oggetto: (ID_VIP: 3046) - Istanza di Valutazione di Impatto Ambientale ai sensi del D.Lgs. 152/2006 e ss.mm.ii. e Piano di Utilizzo ai sensi del D.M. 161/2012 - Progetto Impianto Idroelettrico "Budriesse" - Proponente Soc. VIS s.r.l. - TRASMISSIONE OSSERVAZIONI.

NUOVO IMPIANTO IDROELETTRICO "BUDRIESSE"

RELAZIONE TECNICO - IDRAULICA

Osservazioni in merito al progetto di sbarramento del fiume Adda, in località Chiavicone.

Foto 2

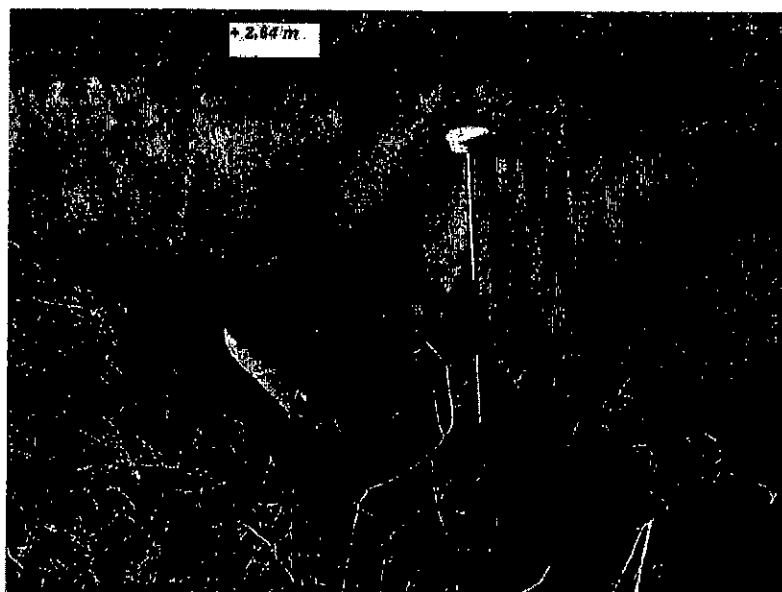
Per effetto del rigurgito del fiume si verificherà un innalzamento significativo del livello dell'acqua che varierà di circa 2.6 metri in corrispondenza dello sbocco in Adda (foto 2).

Evidentemente la funzione idraulica delle opere esistenti sarà irrimediabilmente compromessa a seguito di tale innalzamento.

LINEE ISOFREATICHE

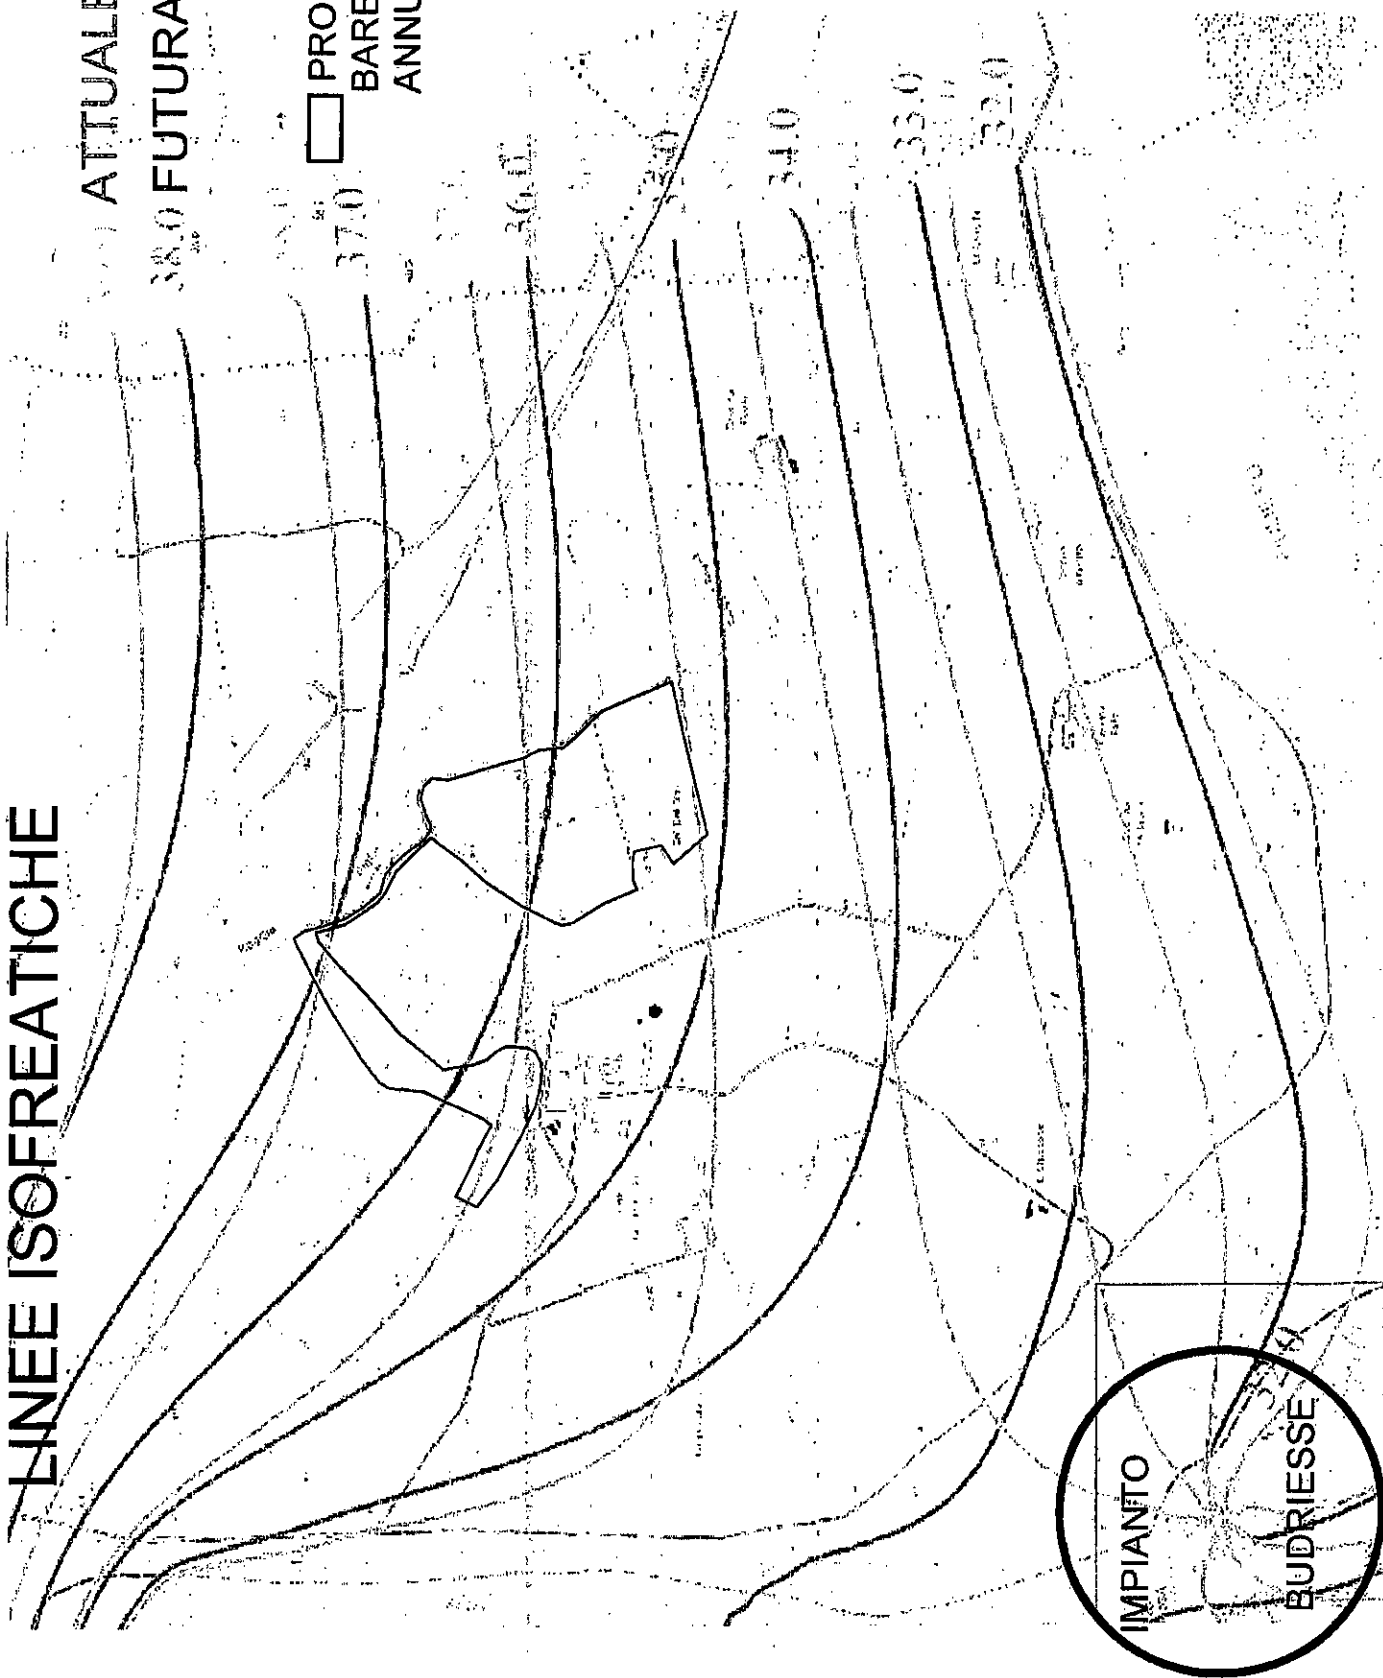
- 1) Dallo studio teorico, eseguito dai tecnici della ditta che intende realizzare l'intervento, risulta che la falda freatica relativa ai terreni di proprietà venga modificata, in alcune zone si alza (verso ponente) ed in altre zone si abbassa. Questo però sempre in via teorica progettuale, non tenendo conto anche dell'altezza di deflusso sopra la paratoia (circa mt 2) in caso di piena del fiume Adda e del fiume Po.
- 2) Le variazioni di falda, per i terreni agricoli possono determinare forti squilibri ambientali che incidono sulla produzione agricola. Ciò significa che tali terreni potranno subire ingenti diminuzioni della produzione e conseguentemente di valore di mercato.
